常州鑫邦再生资源利用有限公司
建设项目验收后变动环境影响分析（2025 年）

建设单位：常州鑫邦再生资源利用有限公司

编制单位：江苏龙衡环境科技有限公司

二〇二五年二月

图 3.3-2 本次变动后颗粒状废活性炭再生工艺流程图

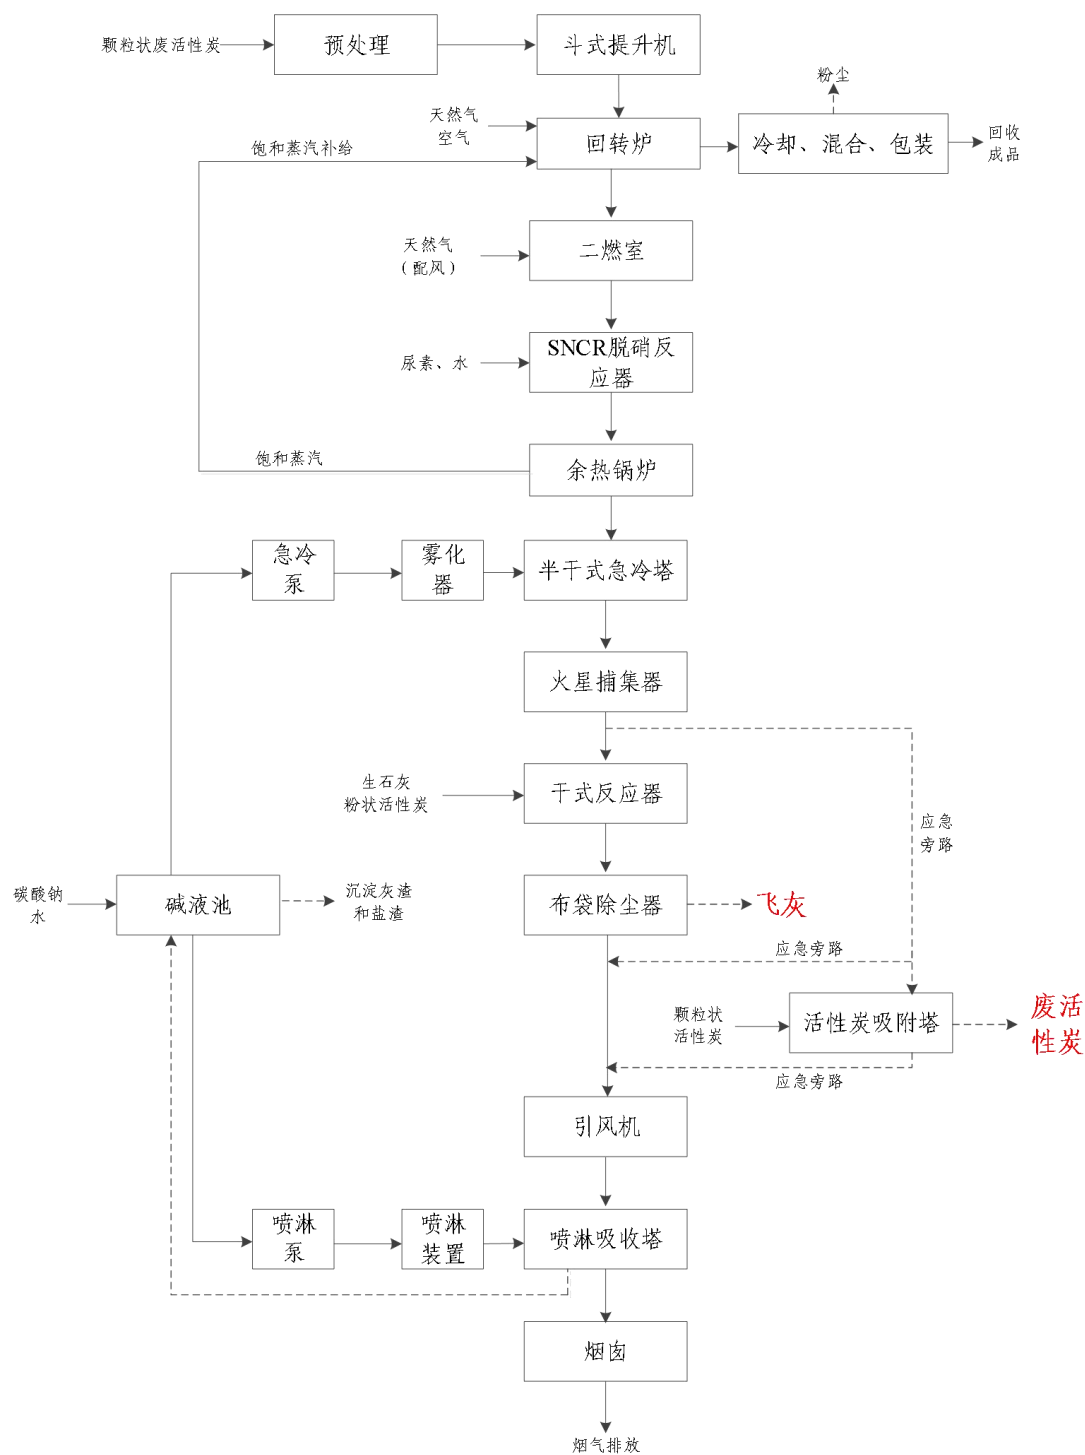
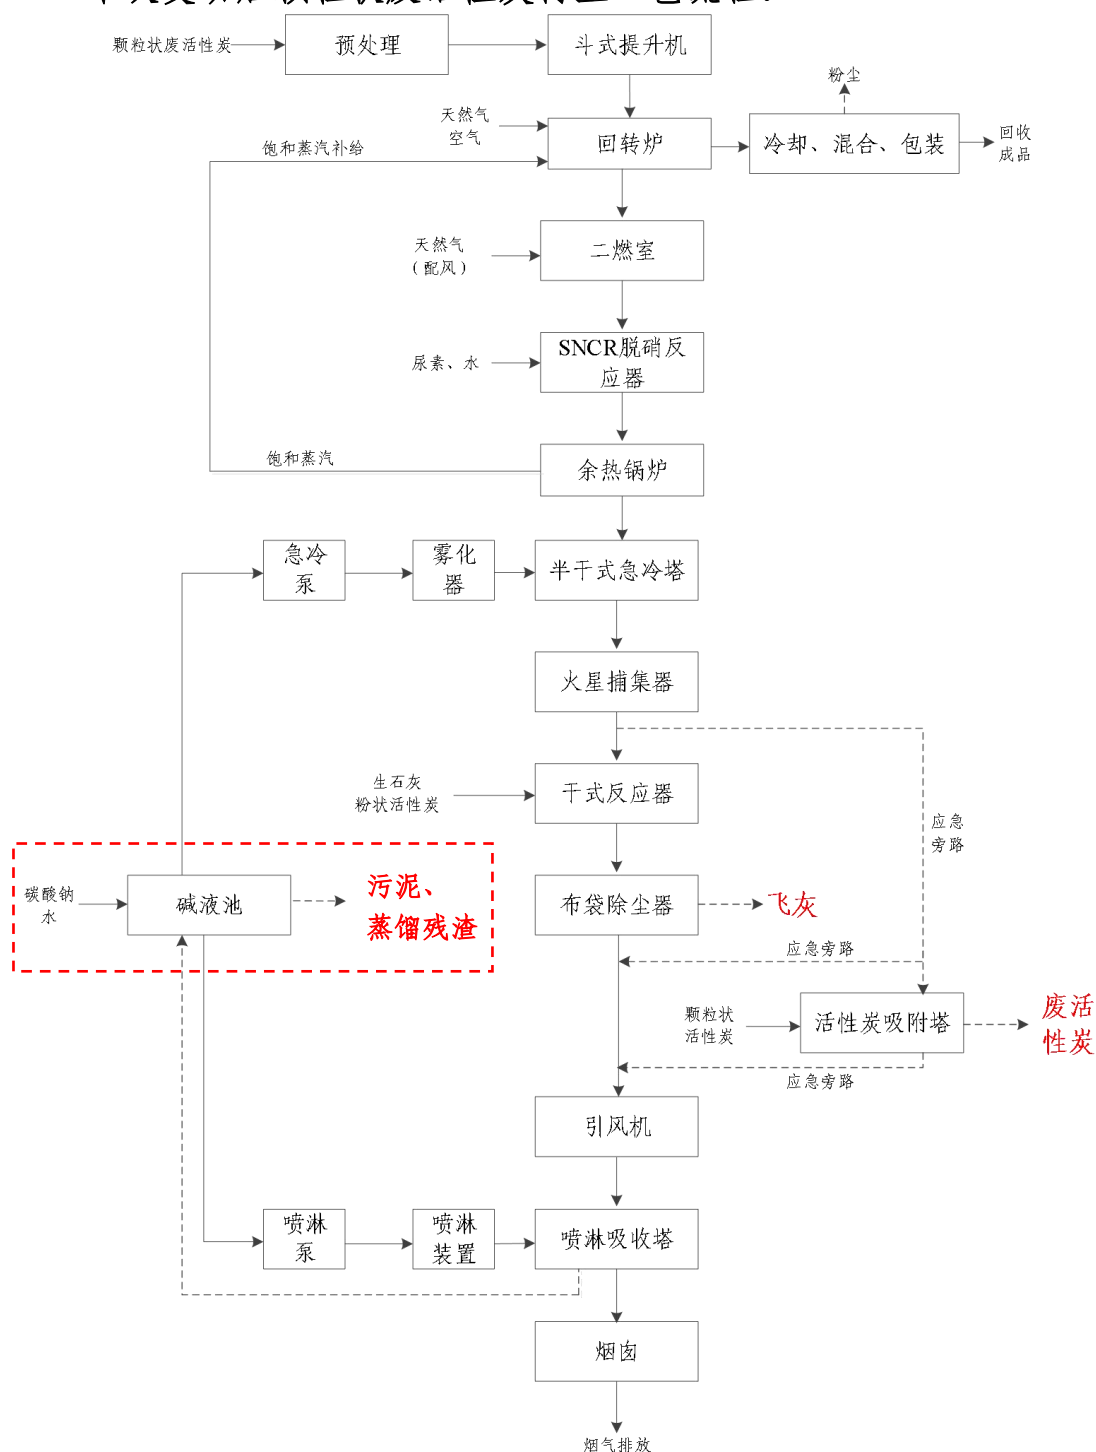
鑫邦再生公司 23 年变动后, 500t/a 粉末状废活性炭生产线已拆除, 5625t/a 颗粒状废活性炭生产线正常生产。本次变动后企业液碱循环系统新增 1 台压滤机预处理喷淋废碱液, 使用过程中会产生污泥。变动前后颗粒状废活性炭再生工艺流程分别见图 3.3-1 和 3.3-2。

本次变动后，企业在蒸发器前增设一台压滤机，用来压滤处理碱液循环池中的灰渣、碱液中过饱和析出的物质，喷淋废液定期经压滤机除污泥后，饱和的废水再使用蒸发器进行蒸馏，蒸馏出来的水回用至碱液池内，以上过程中产生的污泥和蒸馏残渣作危废处置。

本次变动后，此环节将不再产生沉降灰渣，池中的灰渣和过饱和析出的盐分变为污泥，相较于本次变动前，液碱中未能沉降的灰渣和部分盐分残渣被压滤为污泥去除，因此蒸发器产生的蒸发残渣的量降低，减轻了蒸发器的运行负荷。
